MODULO PER LA PRESENTAZIONE DI OSSERVAZIONI A PIANI/PROGRAMMI/PROGETTI
SOTTOPOSTI A PROCEDIMENTI DI VALUTAZIONE AMBIENTALE DI COMPETENZA REGIONALE

Procedimento di autorizzazione unica di Valutazione di Impatto ambientale (VIA) ai sensi del Capo III della L.R. 4/2018 relativo al progetto denominato "2020MOAG0023 - realizzazione di tre coppie di pozzi nell'ambito della riorganizzazione del campo acquifero di Bosco di Fontana" nel Comune di Rubiera (RE) con contestuale variante sostanziale all'istanza di concessione di derivazione, che comprende anche la variante agli strumenti urbanistici e di settore del Comune di Rubiera e la procedura espropriativa, presentato da ATERSIR e Aimag s.p.a., pubblicato sul BURERT n. 12 del 17/1/2024.

TESTO DELLE OSSERVAZIONI RELATIVE AL

Fig. 1 – Estratto Allegato 13

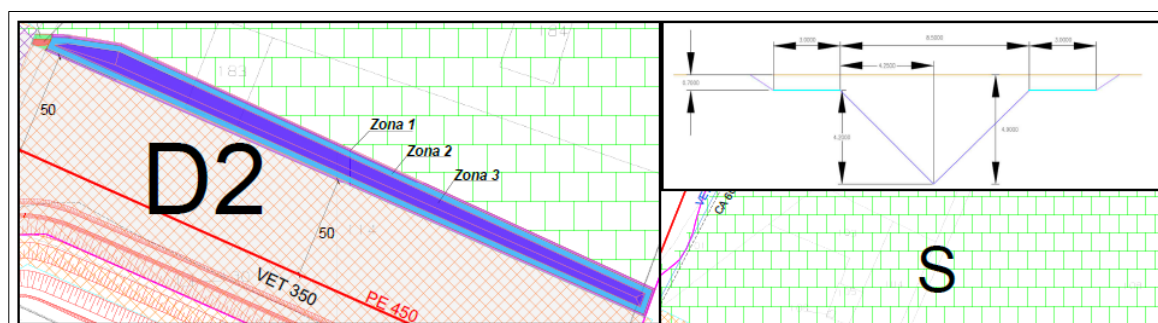
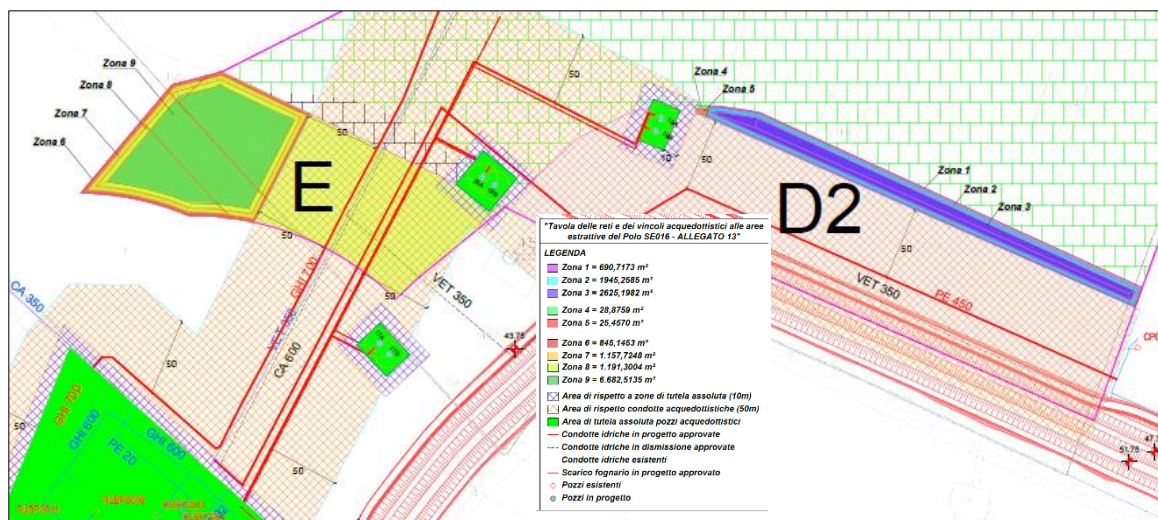
1) come riportato a pag. 20-21 del Fascicolo 2 “Studio geologico minerario” contenuto all’interno della *Relazione Variante al PAE del Comune di Rubiera*, **il perimetro delle aree escavabili è stato determinato** prendendo a riferimento i limiti di polo e di zona e la distanza di rispetto pari a 50 metri da acquedotti esistenti e di progetto e dall’arginatura approvata in ampliamento di quella esistente, **senza la considerazione della concessione di possibili deroghe – ammesse invece dalla disciplina vigente – alle distanze di rispetto degli scavi**. Le aree residue escavabili sono individuate nell’allegato 13 “Tavola delle reti e dei vincoli acquedottistici alle aree estrattive del Polo SE016”, che viene riportato in fig. 1.

2) nella parte escavabile, la proposta di scavo del residuo nella zona D2 risulta poi operativamente irrealizzabile: **al di fuori di qualsiasi logica aderente alla buona tecnica ed alle corrette modalità di escavazione, si prevede uno scavo triangolare (!) della larghezza di circa 8 metri e profondità di 4.9 m dal piano di campagna.**

Con riferimento in particolare al punto 1), riguardante l'espressa impossibilità di concedere deroghe alle distanze di rispetto, si rileva che: **la scelta di inderogabilità delle fasce di rispetto previste nella proposta di Variante PAE, oltre a non essere adeguatamente motivata, in contrasto con quanto disposto dalla normativa vigente, risulta altresì contraria a quelle che sono le indicazioni derivanti dalla pianificazione sovraordinata di PIAE, che richiede che siano individuati i volumi escavabili nel Polo considerando il massimo sfruttamento del giacimento, ivi comprese, dunque, anche le deroghe alle distanze necessarie.**

Si osserva ulteriormente, sempre con riferimento all'osservazione di cui al punto 1), ovvero alla corretta definizione del perimetro escavabile, che nell'allegato 13, indicato nella proposta e sopra

riportato in Fig. 1, sono individuate in colore verde le zone di tutela assoluta coincidenti con le aree oggetto di esproprio, oltre ad una fascia perimetrale di larghezza pari a 10 metri definita come "Aree di rispetto a zone di tutela assoluta", che nell'allegato 14 viene definita come "E1 – Area derogabile 10m da confine". Per quanto concerne tale ultima area di rispetto perimetrale di larghezza pari a 10 metri, occorre chiarire la natura di tale vincolo che parrebbe essere definito derogabile e che non trova riscontro nell'art. 18 "distanze di rispetto" delle NTA del PAE vigente. Se siffatto vincolo viene considerato di fatto come un confine di proprietà, la distanza di rispetto si ipotizza che dovrà essere definita secondo quanto previsto dall'art. 891 del codice civile, ma occorrono necessariamente chiarimenti sul punto.

Fig. 2 – Estratto Allegato 14

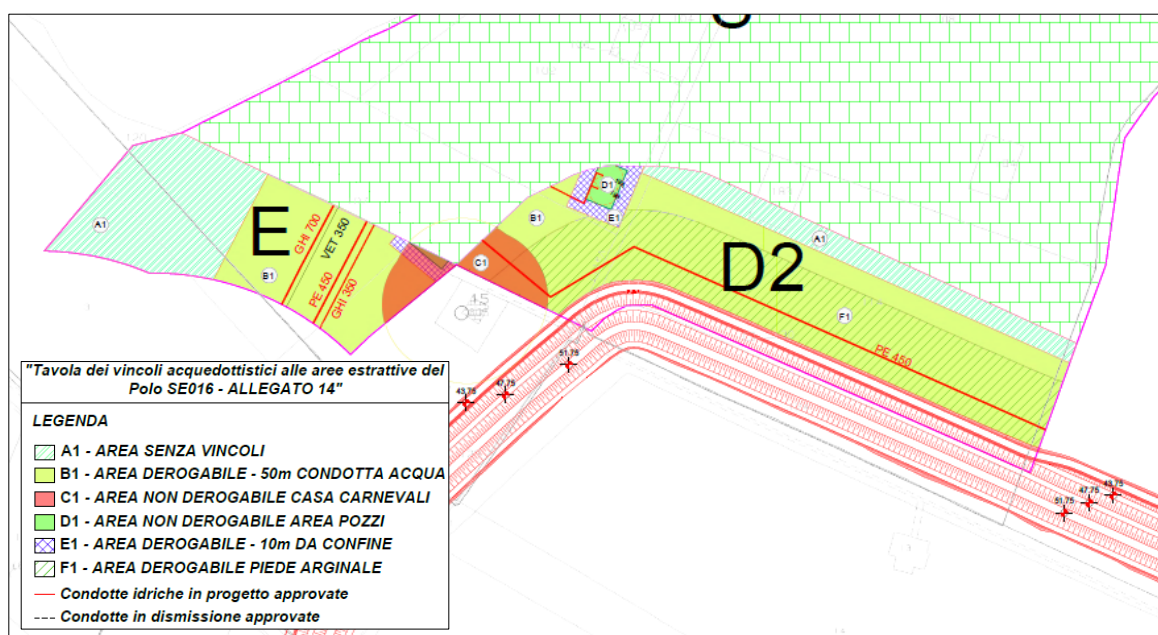
La mancata coerenza e congruità della proposta variante risulterebbe altresì confermata dal fatto che, se da un lato le distanze di rispetto non sono considerate derogabili, si riporta comunque nella proposta un (forse "vecchio") allegato 14 (vedi di seguito in fig. 2, Estratto da Fasc. 2, *Studio geologico minerario*), in cui i vincoli di rispetto sono rappresentati unitamente alle loro condizioni di derogabilità. Siffatta contraddittorietà comporta grave incertezza circa gli effettivi contenuti dispositivi dei provvedimenti conseguenti.

Figura 3 – Individuazione aree di scavo residue

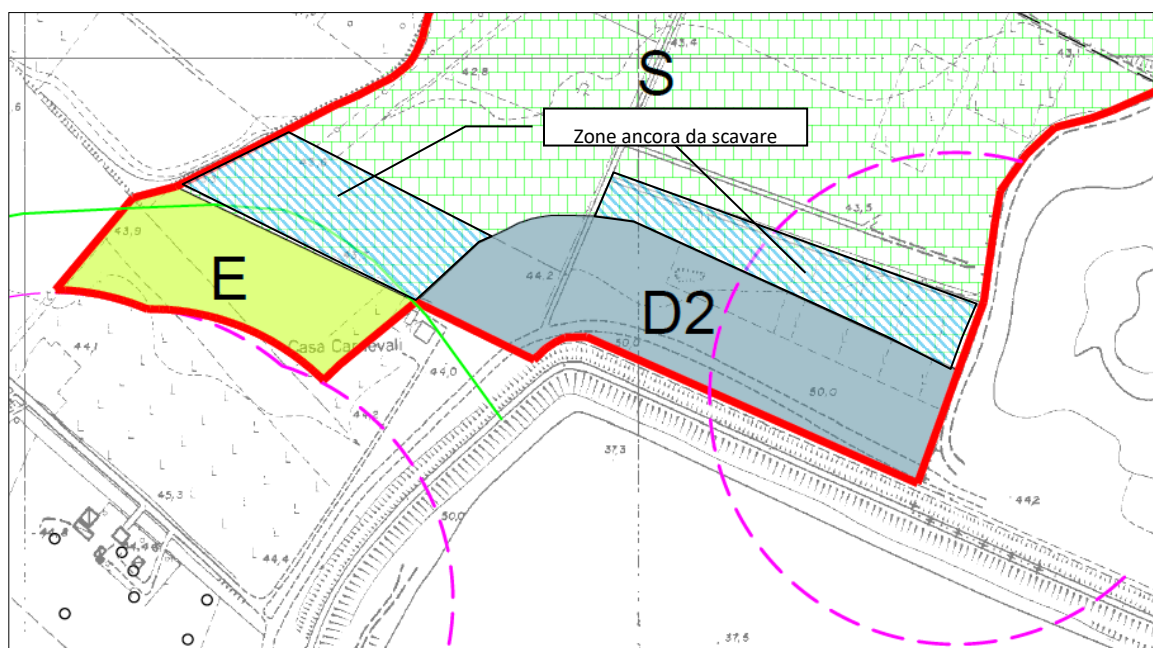
I due settori del Polo estrattivo SE016 (individuati in Fig. 3), che facevano parte del Piano particolareggiato di iniziativa pubblica denominato “Polo 16 - Campo di canottaggio -”, approvato con delibera di Consiglio Comunale n. 76 del 30/10/2001, con una potenzialità estrattiva aggiuntiva pari a 248.000 m³, non sono infatti mai stati escavati.

Di conseguenza, è del tutto errato sostenere, come si afferma nella presente proposta di variante, che le volumetrie estrattive previste dal PAE del 1998 siano “pressochè esaurite”.

Pertanto, al fine di sanare le suddette illegittimità ed i suddetti errori, si chiede di correggere le erronee affermazioni contenute nella relazione tecnica di variante al PAE, modificando la classificazione delle aree definite di ex-cava, che presentano ancora un residuo estrattivo, in aree escavabili, compensando così in modo legittimo la perdita di materiale inerte derivante dalla realizzazione del progetto in esame e riducendo così il danno derivante dal medesimo all'interesse pubblico ed alla scrivente proprietà.

Figura 4 – Estratto tavola 7

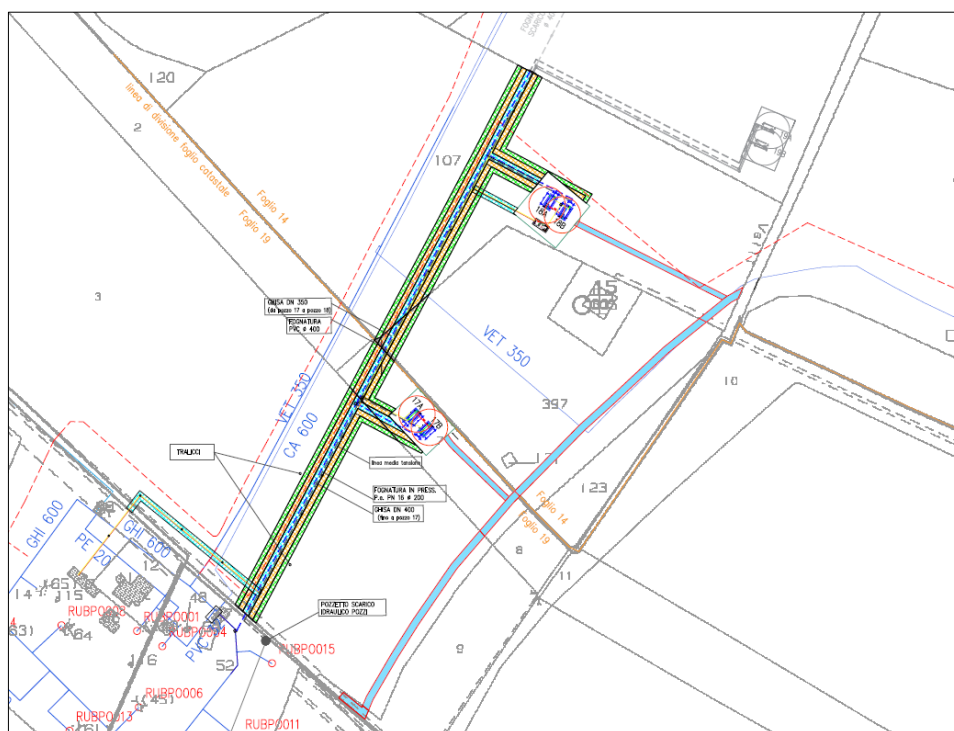
Il progetto prevede la realizzazione di carrabili con diritto di passaggio individuate su base catastale nella tavola 7 (fig. 4).

La sovrapposizione di tali previsioni con il differente, ma connesso (in quanto riguardante le medesime aree) progetto di AIPO, relativo all'adeguamento in quota ed al potenziamento strutturale dei rilevati arginali (riportato in figura 5), evidenzia come la viabilità carrabile di collegamento sia direttamente interferente, soprattutto nel tratto compreso tra Via del Rivone e quella che porta ai pozzi 18A e 18B (fig. 5).

Anche per l'accesso previsto ai Pozzi 19A e 19B, utilizzando Via del Rivone, si rileva la necessità di prevedere con AIPO un collegamento diretto con tale viabilità, che a tutt'oggi non è previsto.

Figura 6 - Rischio idraulico: Fasce fluviali (Variante al PAI – Fiume Secchia da Lugo alla confluenza nel PO, Tav. Sec_003).

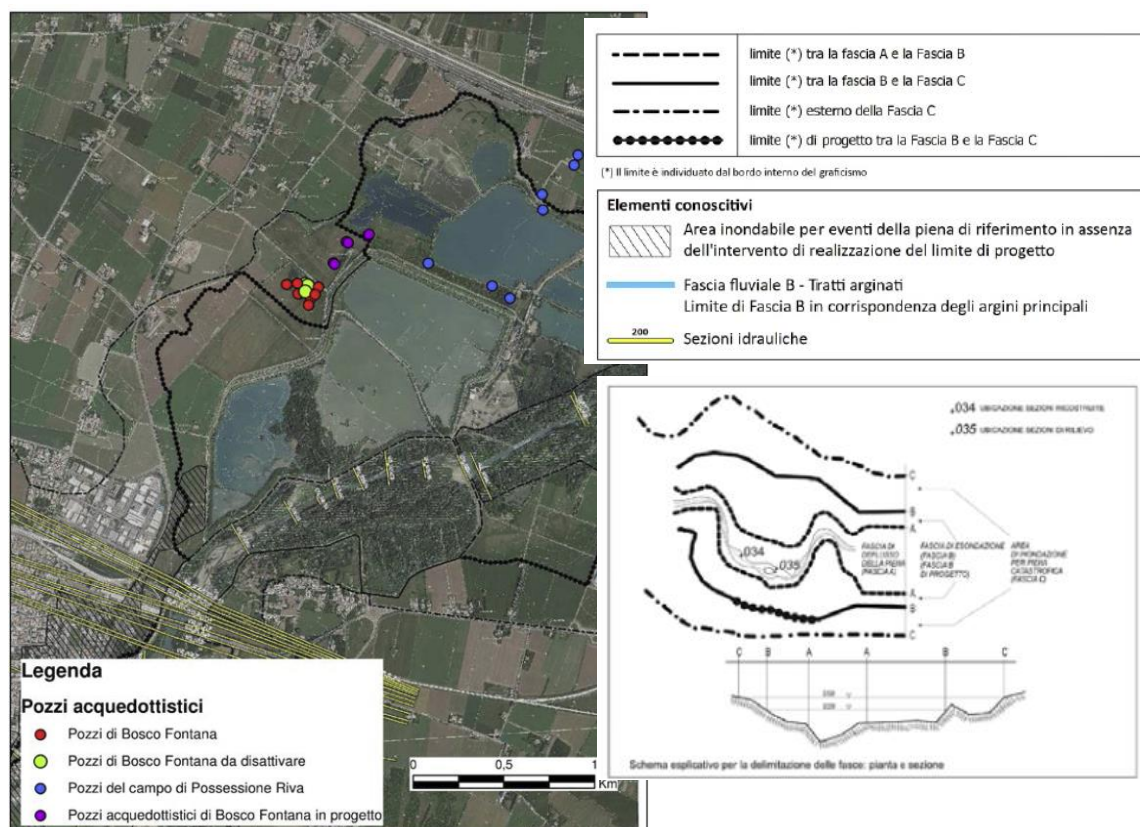
Lo studio di impatto ambientale del progetto ed, in particolare, il quadro di riferimento programmatico (file Q RIF PROGR_30_06_2023.pdf, p. 27) evidenziano come la coppia di pozzi in progetto 19A e 19B sia collocata internamente al limite di progetto tra la fascia B e la fascia C previsto dalla Variante al piano stralcio per l'assetto idrogeologico del 2022, come riportato di seguito nella figura 6 estratta da tale elaborato.

Dall'analisi degli elaborati risulta evidente l'incompatibilità della collocazione dei pozzi 19A e 19B all'interno della fascia B di progetto e quindi dell'area destinata all'ampliamento della cassa andando di fatto ad aggiungersi ai pozzi 5, 7, 8 e 3bis, per i quali, come previsto dalla DGR, è necessario individuare le misure atte a ridurre la vulnerabilità attuale e le possibili soluzioni, con i relativi costi, in grado di consentirne in futuro il mantenimento della funzionalità.

Fig. 7 - Figura estratta dal SIA realizzazione Pozzi 7 e 8.

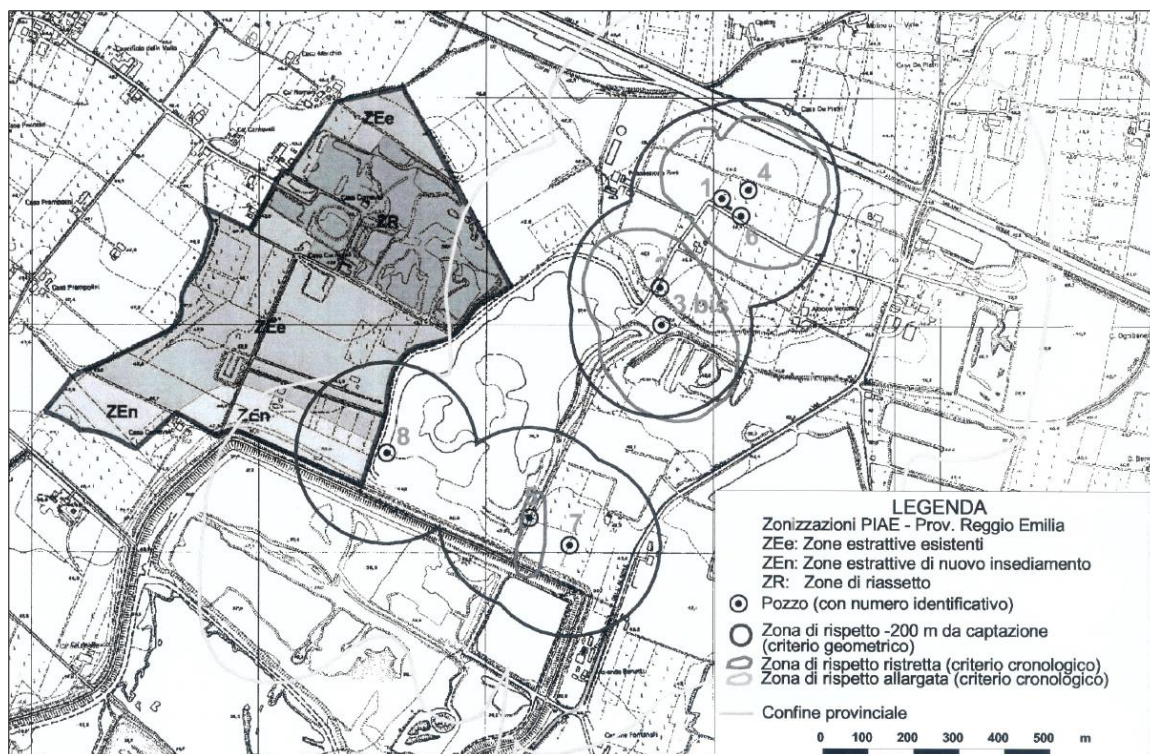
La collocazione dei pozzi citati è evidenziata nella figura seguente, ripresa dal SIA del 2014-2015 per la variante sostanziale per la realizzazione di n. 2 nuovi pozzi (nn. 7 e 8) nel limitrofo Comune di Campogalliano (MO).
